INFORME DE CONTROL ESPECÍFICO N° 033-2026-2-0362-SCE

"EJECUCIÓN DE LA OBRA: MEJORAMIENTO DEL SERVICIO EDUCATIVO EN LA INSTITUCIÓN EDUCATIVA PRIMARIA N.° 38073/MX-P DEL CENTRO POBLADO DE MANALLASACC DEL DISTRITO DE CHIARA - PROVINCIA DE HUAMANGA - DEPARTAMENTO DE AYACUCHO"

INFORME DE CONTROL ESPECÍFICO N° 033-2026-2-0362-SCE

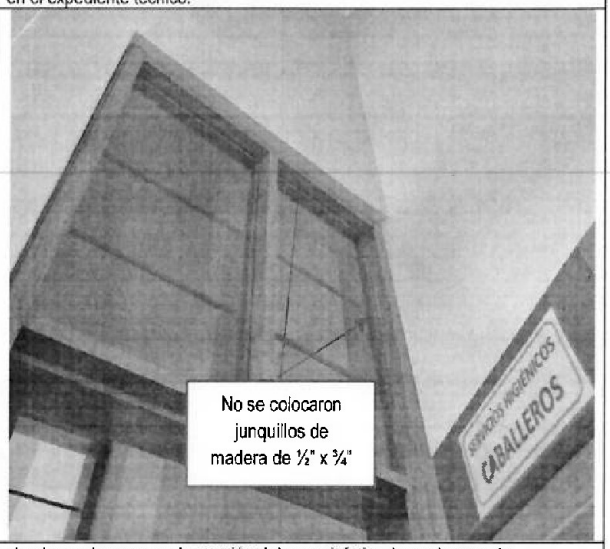
Vista de la puerta del SS.HH VARONES donde se aprecia que la sección del marco de madera de la puerta es de 4,7 cm x 14,50cm, medidas que son menores a los 5,08 cm x 15,24 cm (2" x 6") establecido en el expediente técnico.

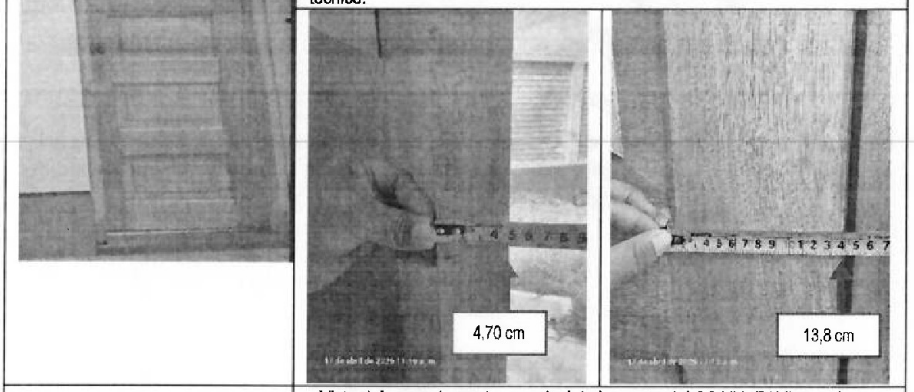
Vista de la puerta del SS.HH. Público mujeres donde se aprecia que la sección del marco de madera de la puerta es de 4,5 cm x 14,50cm, medidas que son menores a los 5,08 cm x 15,24 cm (2" x 6") establecido en el expediente técnico.

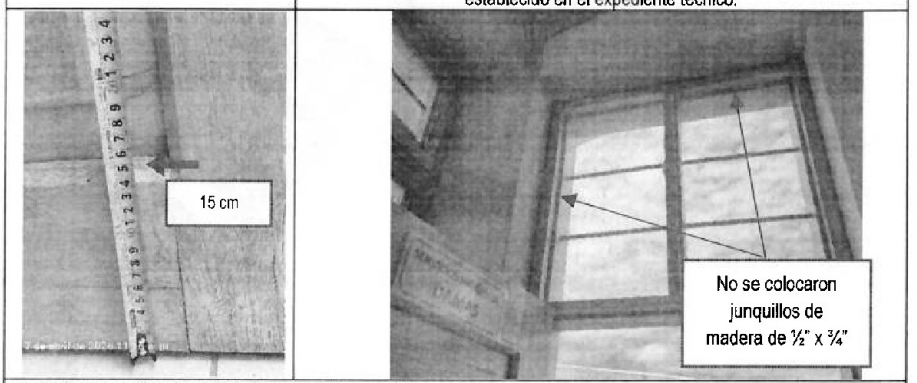
Vista del cerco de madera vertical de la puerta del SS.HH. Público mujeres, donde se aprecia que la sección del marco de madera de la puerta es de 4,7 cm x 13,80 cm medidas que son menores a los 5,08 cm x 15,24 cm (2" x 6") establecido en el expediente técnico.

Fuente: Plano A-5.03 Detalle de carpintería de vanos módulo V (Administrativo) del expediente técnico.
Elaborado por: Comisión de Control.

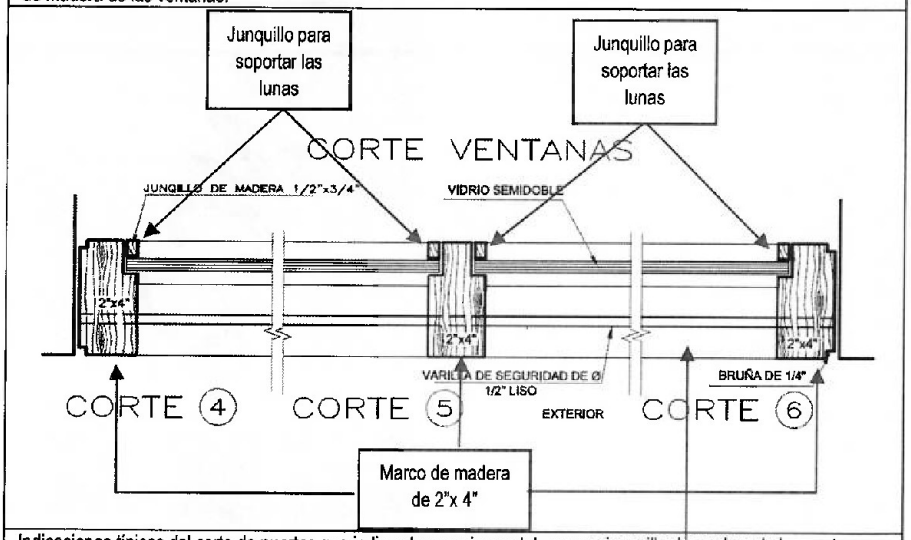
De la revisión del expediente técnico de obra, se presenta información sobre la partida en el plano A-5.03 Detalle de carpintería de vanos módulo V (Administrativo) **(Apéndice n.° 3, Anexo n.° 7)** y según el presupuesto de obra **(Apéndice n.° 3, Anexo n.° 2)**; para la partida 06.10.05 Ventanas de madera con seguro, se contempló un metrado de 46,05 m² por un costo directo de S/12 746,18. Las cuales fueron registradas en las valorizaciones de obra n.os 3 y 14 **(Apéndice n.° 3, Anexo n.° 19 y 25)**, reportando un acumulado de 100% de la partida ejecutada; sin embargo, de la inspección física a la Obra, detallada en el acta de inspección física n.° 2 de 21 de abril de 2026 **(Apéndice n.° 3, Anexo n.°33)** e informe técnico n.° 01-2026-CG/OC0362-SCE-DTC **(Apéndice n.° 3)**, se evidenció que no se ejecutó de acuerdo a las especificaciones de los planos, además, de no instalar los junquillos, en contraste a lo que se detalla en los planos, tal como se muestra:

Fuente: Plano A-6.02 Detalle de carpintería de vanos módulo VI (cocina y comedor) del Expediente técnico.
Elaborado por: Comisión de Control.

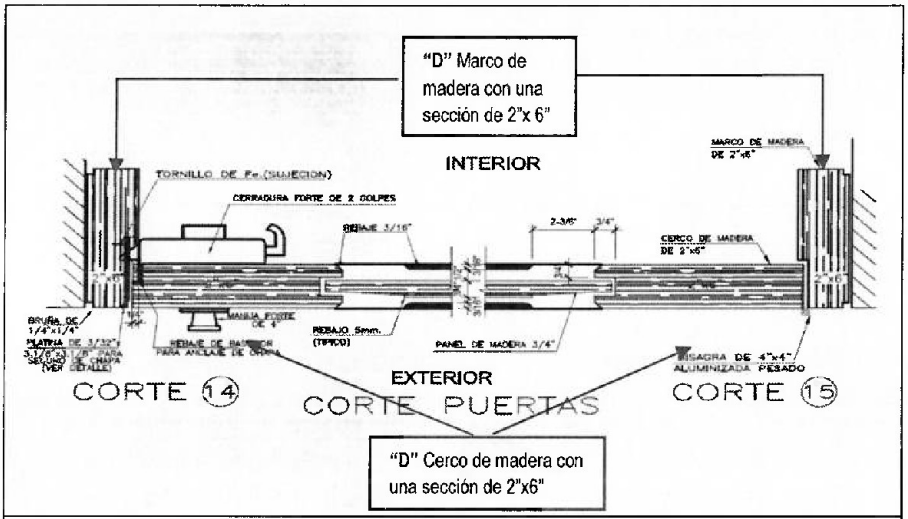
De la revisión del expediente técnico de obra **(Apéndice n.° 3, Anexo n.° 1)**, se presenta información sobre la partida en el plano A-6.02 Detalle de carpintería de vanos módulo VI (cocina y comedor) **(Apéndice n.° 3, Anexo n.° 8)** y según el presupuesto de obra; para la partida 07.10.01 Puerta de madera apanelada, se contempló un metrado de 7,92 m² por un costo directo de S/1 822,95. Las cuales fueron registradas en las valorizaciones de obra n.os 3 y 13, reportando un acumulado de 100% de la partida ejecutada; sin embargo, de la inspección física a la Obra, detallada en el acta de inspección física n.° 2 **(Apéndice n.° 3, Anexo n.° 33)** e informe técnico n.° 01-2026-CG/OC0362-SCE-DTC **(Apéndice n.° 3)**, se evidenció que no se ejecutó de acuerdo a las especificaciones de los planos, y sin instalar los junquillos, en contraste a lo que se detalla en los planos, lo cual se muestra:

Fuente: Plano A-6.02 Detalle de carpintería de vanos módulo VI (cocina y comedor) del expediente técnico
Elaborado por: Comisión de Control.

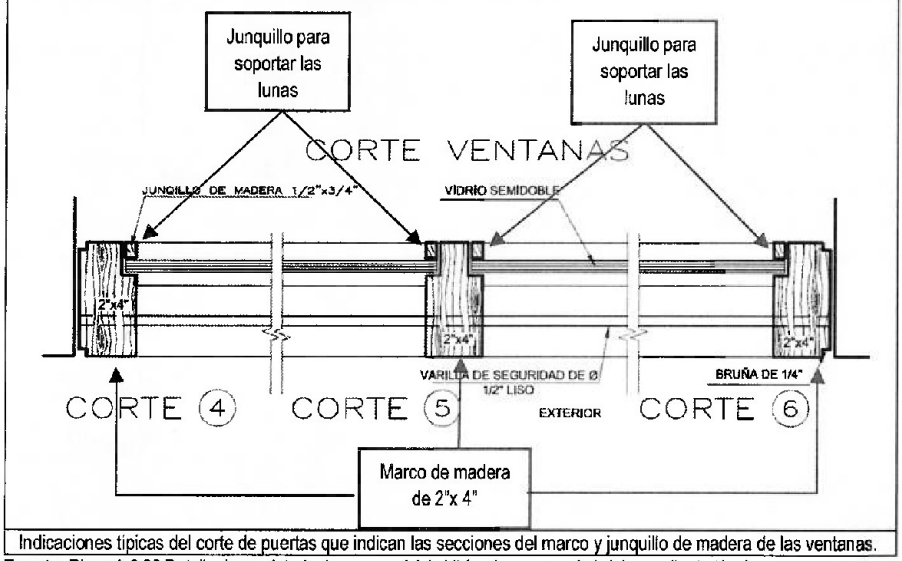
De la revisión del expediente técnico de obra, se presenta información sobre la partida en el plano A-6.02 Detalle de carpintería de vanos módulo VI (cocina y comedor) **(Apéndice n.° 3, Anexo n.° 8)** y según el presupuesto de obra; para la partida 07.10.02 ventanas de madera con seguro, se contempló un metrado de 20,89 m² por un costo directo de S/5 782,14. Las cuales fueron registradas en las valorizaciones de obra n.os 3 y 14, reportando un acumulado de 100% de la partida ejecutada; sin embargo, de la inspección física a la Obra, detallada en el acta de inspección física n.° 2 de 21 de abril de 2026 **(Apéndice n.° 3, Anexo n.° 33)** e informe técnico n.° 01-2026-CG/OC0362-SCE-DTC **(Apéndice n.° 3)**, se evidenció que no se ejecutó de acuerdo a las especificaciones de los planos, además, de no instalar los junquillos, en contraste a lo que se detalla en los planos, tal como se muestra:

Fuente: Plano A-7.02 Detalle de carpintería de vanos módulo VII (taller creativo) del expediente técnico
Elaborado por: Comisión de Control.

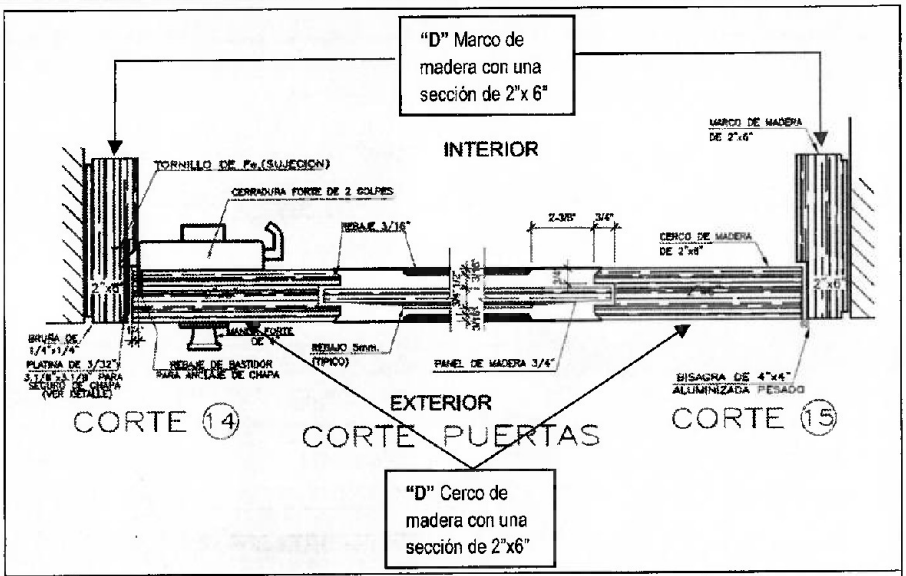
De la revisión del expediente técnico de obra **(Apéndice n.° 3, Anexo n.° 1)**, se presenta información sobre la partida en el plano A-7.02 Detalle de carpintería de vanos módulo VII (taller creativo) **(Apéndice n.° 3, Anexo n.° 9)** y según el presupuesto de obra **(Apéndice n.° 3, Anexo n.° 2)**; para la partida 08.10.01 Puerta de madera apanelada, se contempló un metrado de 6,27 m² por un costo directo de S/1 443,17. Las cuales fueron registradas en las valorizaciones de obra n.os 3 y 13 **(Apéndice n.° 3, Anexo n.os 19 y 25)**, reportando un acumulado de 100% de la partida ejecutada; sin embargo, de la inspección física a la Obra, detallada en el acta de inspección física n.° 2 de 21 de abril de 2026 **(Apéndice n.° 3, Anexo n.° 33)** e informe técnico n.° 01-2026-CG/OC0362-SCE-DTC (Apéndice n.° 3), se evidenció que no se ejecutó de acuerdo a las especificaciones de los planos, y sin instalar los junquillos, en contraste a lo que se detalla en los planos, tal como se muestra:

Fuente: Plano A-7.02 detalle de carpintería de vanos módulo VII (taller creativo) del expediente técnico.
Elaborado por: Comisión de Control.

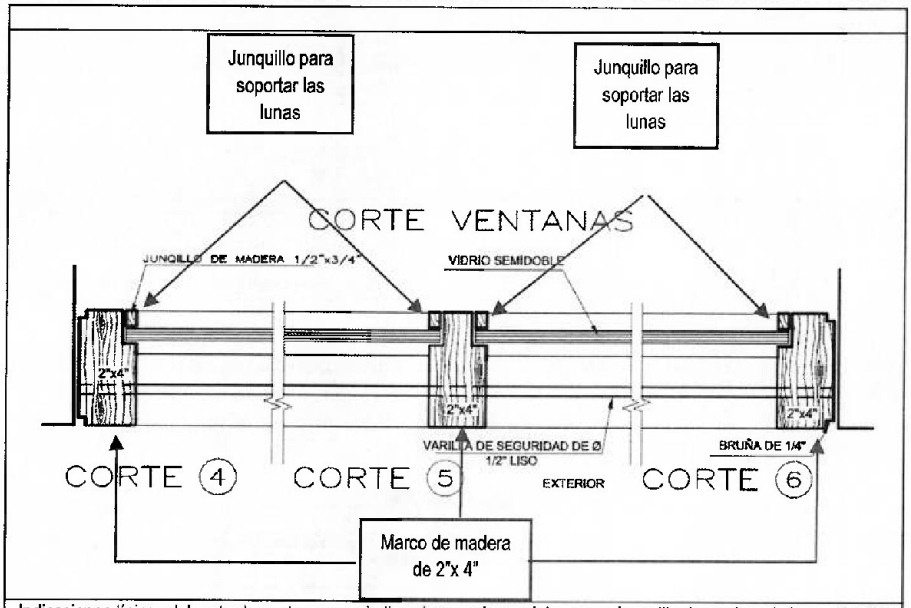
De la revisión del expediente técnico de obra **(Apéndice n.° 3, Anexo n.° 1)**, se presenta información sobre la partida en el plano A-7.02 Detalle de carpintería de vanos módulo VII (taller creativo) **(Apéndice n.° 3, Anexo n.° 9)** y según el presupuesto de obra; para la partida 08.10.03 Ventanas de madera con seguro, se contempló un metrado de 21,30 m² por un costo directo de S/5 895,63. Las cuales fueron registradas en las valorizaciones de obra n.os 3 y 14 **(Apéndice n.° 3, Anexo n.os 19 y 27)**, reportando un acumulado de 100% de la partida ejecutada; sin embargo, de la inspección física a la Obra, detallada en el acta de inspección física n.° 2 de 21 de abril de 2026[37] e informe técnico n.° 01-2026-CG/OC0362-SCE-DTC **(Apéndice n.° 3)** se evidenció que no se ejecutó de acuerdo a las especificaciones de los planos, además, de no instalar los junquillos, en contraste a lo que se detalla en los planos, tal como se muestra:

Imágenes n.° 80
Puerta (depósito de herramientas y materiales), fotografías tomadas durante la inspección física a la Obra, donde se aprecian las deficiencias en la ejecución de puerta de madera apanelada.

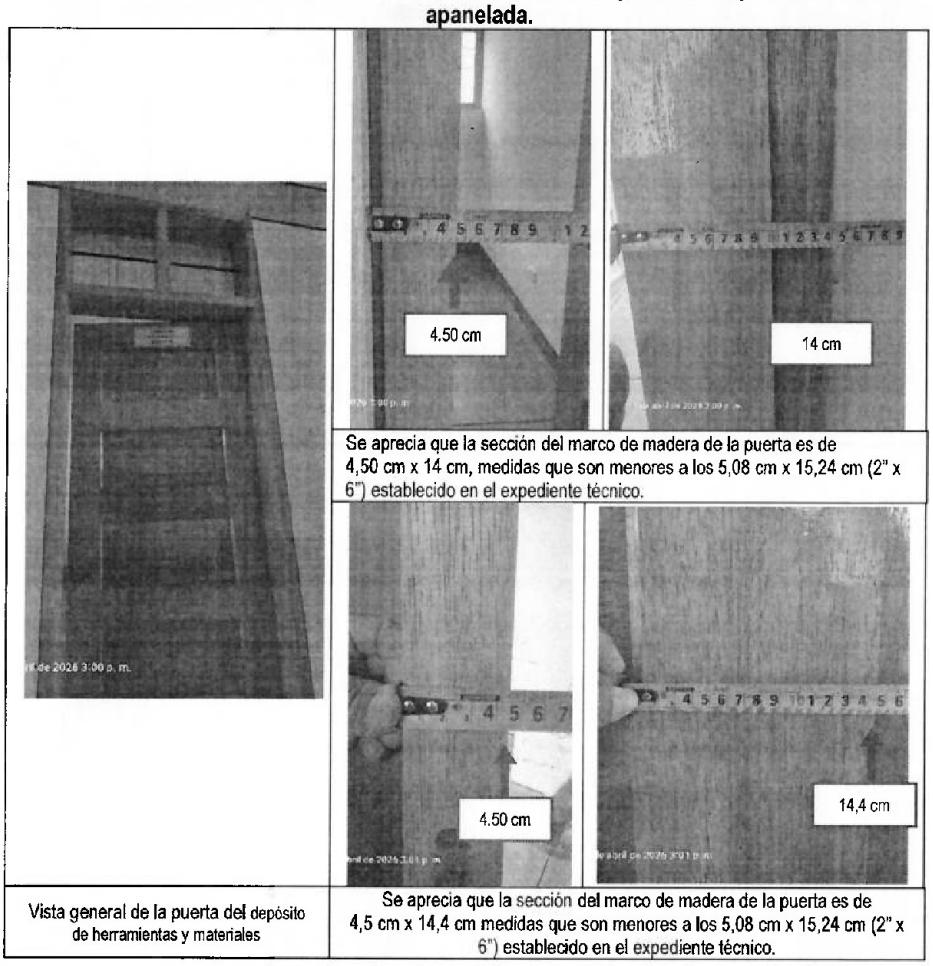
De las imágenes precedentes, el acta de inspección física n.° 2 **(Apéndice n.° 3, Anexo n.° 33)** e informe técnico n.° 01-2026-CG/OC0362-SCE-DTC **(Apéndice n.° 3)**, se observa que la partida 09.10.01 Puerta de madera apanelada, fue deficientemente ejecutada, incumpliendo las especificaciones técnicas y el plano A-8.02 Detalle de carpintería de vanos módulo VIII (maestranza - almacén) **(Apéndice n.° 3, Anexo n.° 10)** y según el presupuesto de obra **(Apéndice n.° 3, Anexo n.° 2)** del expediente técnico, a continuación, se detalla las deficiencias encontradas:

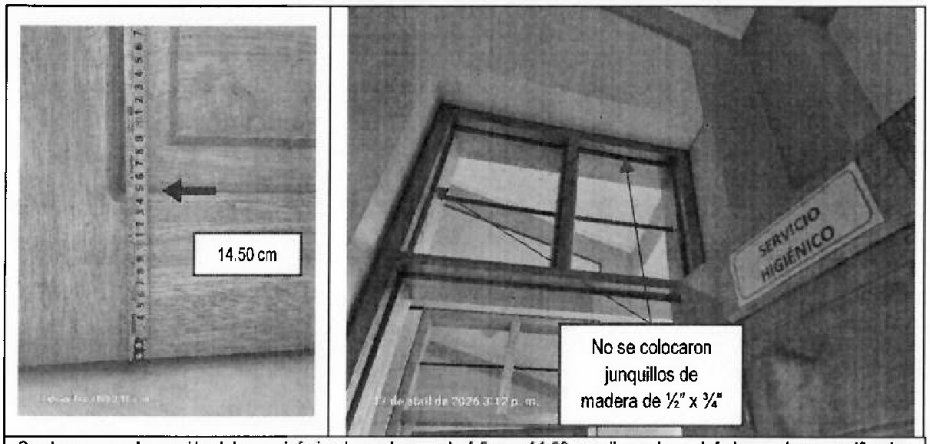
Se aprecia que la sección del marco de madera de la puerta es de 4,5 cm x 12,8 cm medidas que son menores a los 5,08 cm x 15,24 cm (2" x 6") establecido en el expediente técnico.

Fuente: Plano A-8.02 Detalle de carpintería de vanos módulo VIII (maestranza - almacén) del expediente técnico.
Elaborado por: Comisión de Control.

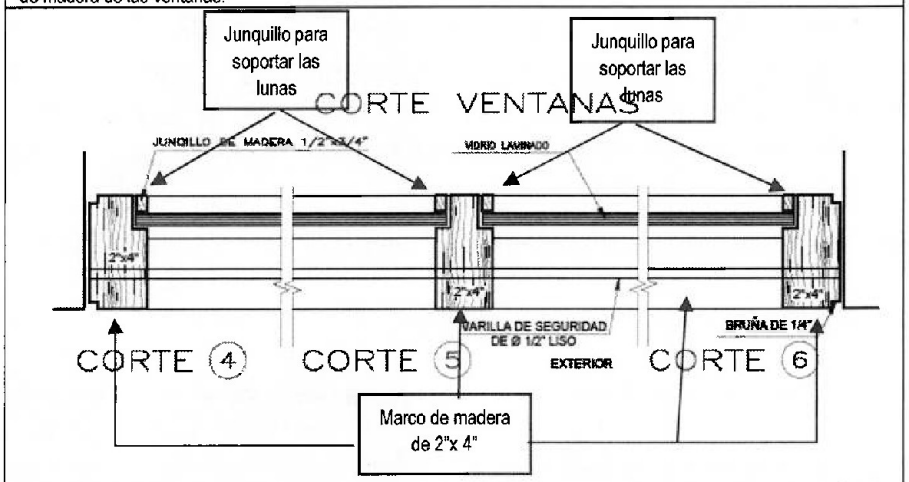
De la revisión del expediente técnico de obra, se presenta información sobre la partida en el plano A-8.02 Detalle de carpintería de vanos módulo VIII (maestranza - almacén) **(Apéndice n.° 3, Anexo n.° 10)**y según el presupuesto de obra **(Apéndice n.° 3, Anexo n.°2)**; para la partida 09.10.02 Ventanas de madera con seguro, se contempló un metrado de 24,36 m² por un costo directo de S/6 742,60. Las cuales fueron registradas en las valorizaciones de obra n.os 3 y 14, reportando un acumulado de 100% de la partida ejecutada; sin embargo, de la inspección física a la Obra, detallada en el acta de inspección física n.° 2 de 21 de abril de 2026 **(Apéndice n.° 3, Anexo n.° 33) e** informe técnico n.° 01-2026-CG/OC0362-SCE-DTC **(Apéndice n.° 3)**, se evidenció que no se ejecutó de acuerdo a las especificaciones de los

Fuente: Plano A-9.02 Detalle de carpintería de vanos módulo IX (SS.HH. alumnos) del expediente técnico.
Elaborado por: Comisión de Control.

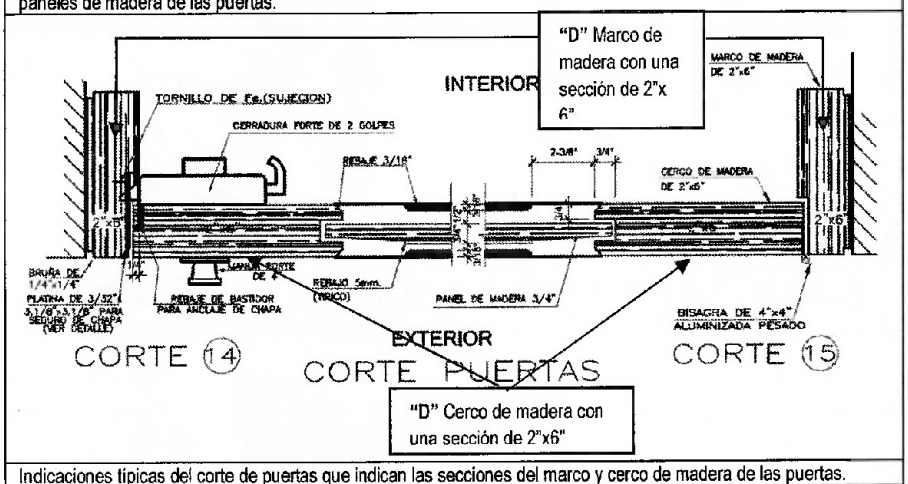
De la revisión del expediente técnico de obra, se presenta información sobre la partida en el plano A-9.02 detalle de carpintería de vanos módulo IX (SS.HH alumnos) y según el presupuesto de obra; para la partida 10.10.01 Puerta de madera apanelada, se contempló un metrado de 6,60 m² por un costo directo de S/1 519,12. Las cuales fueron registradas en las valorizaciones de obra n.os 3 y 13 **(Apéndice n.° 3, Anexo n.os 19 y 25)**, reportando un acumulado de 100% de la partida ejecutada; sin embargo, de la inspección física a la Obra, detallada en el acta de inspección física n.° 2 de 21 de abril de 2026 **(Apéndice n.° 3, Anexo n.° 33)** e informe técnico n.° 01-2026-CG/OC0362-SCE-DTC **(Apéndice n.° 3)**, se evidenció

Imágenes n.° 94
Puerta (cuarto limpieza), fotografías tomadas durante la inspección física a la Obra, donde se aprecian las deficiencias en la ejecución de puerta de madera apanelada.

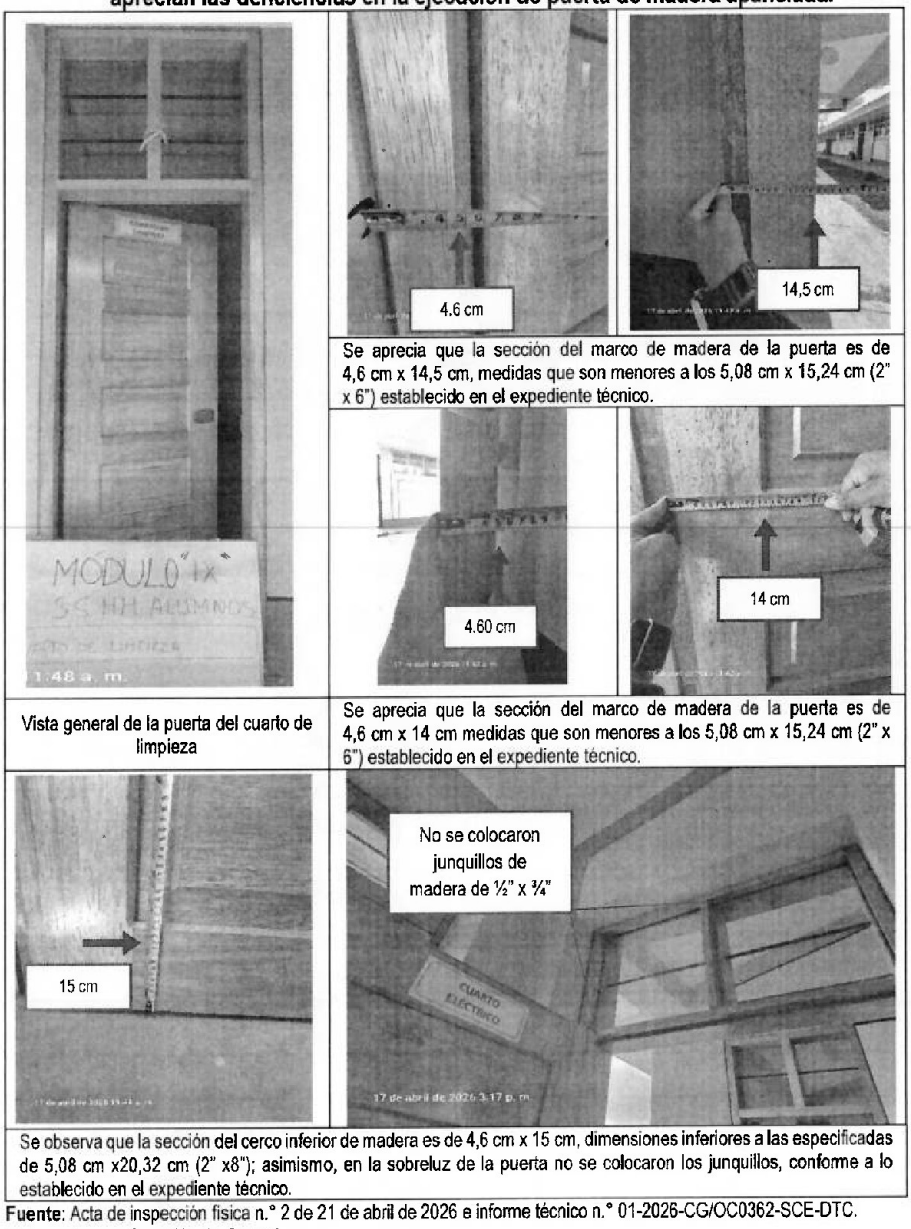
De las imágenes precedentes, el acta de inspección física e informe técnico n.° 01-2026-CG/OC0362-SCE-DTC **(Apéndice n.° 3)**, se observa que la partida 10.10.01 Puerta de madera apanelada fue deficientemente ejecutada, incumpliendo las especificaciones técnicas y el plano A-9.02 **(Apéndice n.° 3, Anexo n.° 12),** Detalle de carpintería de vanos módulo IX (SS.HH. Alumnos) y según el presupuesto de obra **(Apéndice n.° 3, Anexo n.° 2)**, a continuación, se detalla las deficiencias encontradas:

Fuente: Plano A-9.02 Detalle de carpintería de vanos módulo IX (SS.HH. alumnos) del expediente técnico.
Elaborado por: Comisión de Control.

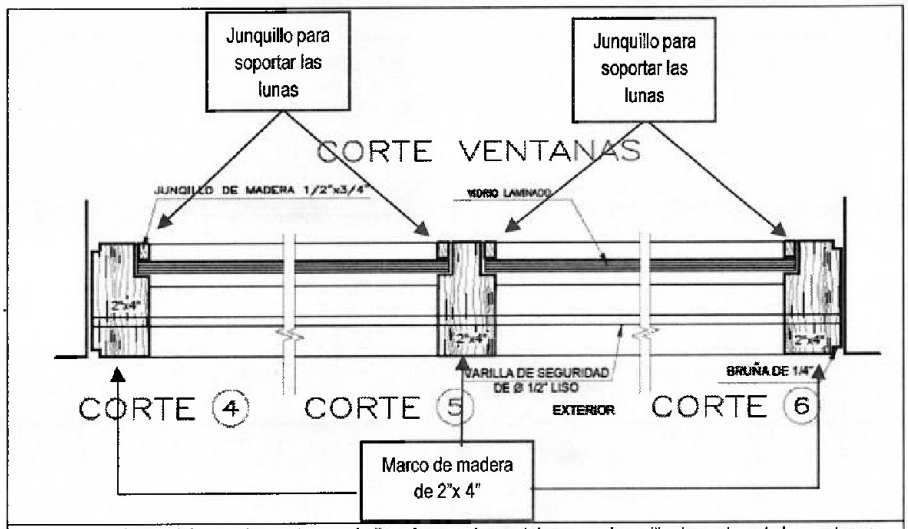
De la revisión del expediente técnico de obra, se presenta información sobre la partida en el plano A-9.02 Detalle de carpintería de vanos módulo IX (SS.HH alumnos) y según el presupuesto de obra; para la partida 10.10.02 Ventanas de madera con seguro, se contempló un metrado de 7,60 m² por un costo directo de S/2 103,60. Las cuales fueron registradas en las valorizaciones de obra n.os 3 y 14, reportando un acumulado de 100% de la partida ejecutada; sin embargo, de la inspección física a la Obra, detallada en el acta de inspección física n.° 2 de 21 de abril de 2026 **(Apéndice n.° 3, Anexo n.° 33)** e informe técnico n.° 01-2026-CG/OC0362-SCE-DTC **(Apéndice n.° 3),** se evidenció que no se ejecutó de acuerdo a las especificaciones de los planos, además, de no instalar los junquillos, en contraste a lo que se detalla en los planos, tal como se muestra:

Fuente: Plano A-10.02 Detalle de carpintería de vanos módulo X (vestuarios y dep. mat. deportivo) del expediente técnico.
Elaborado por: Comisión de Control.

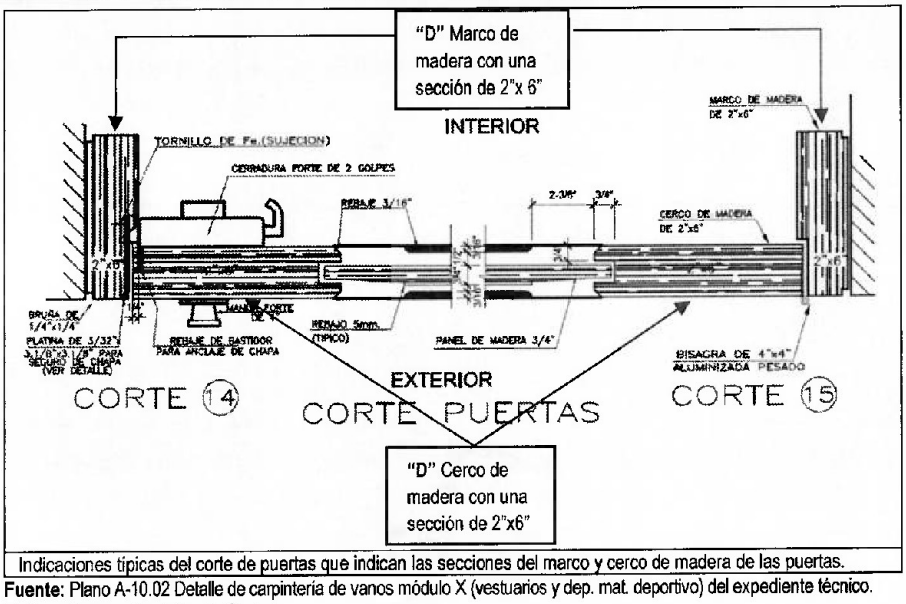
De la revisión del expediente técnico de obra, se presenta información sobre la partida en el plano A-10.02 Detalle de carpintería de vanos módulo X (vestuarios y dep. mat. deportivo) **(Apéndice n.° 3, Anexo n.° 13),** según el presupuesto de obra **(Apéndice n.° 3, Anexo n.° 2)**; para la partida 11.10.01 Puerta de madera apanelada, se contempló un metrado de 7,70 m² por un costo directo de S/1 772,31. Las cuales fueron registradas en las valorizaciones de obra n.os 3 y 13, reportando un acumulado de 100% de la partida ejecutada; sin embargo, de la inspección física a la Obra, detallada en el acta de inspección física n.° 2 de 21 de abril de 2026 e informe técnico n.° 01-2026-CG/OC0362-SCE-DTC **(Apéndice n.° 3)**, se evidenció que no se ejecutó de acuerdo a las especificaciones de los planos, y sin instalar los junquillos, en contraste a lo que se detalla en los planos, tal como se muestra:
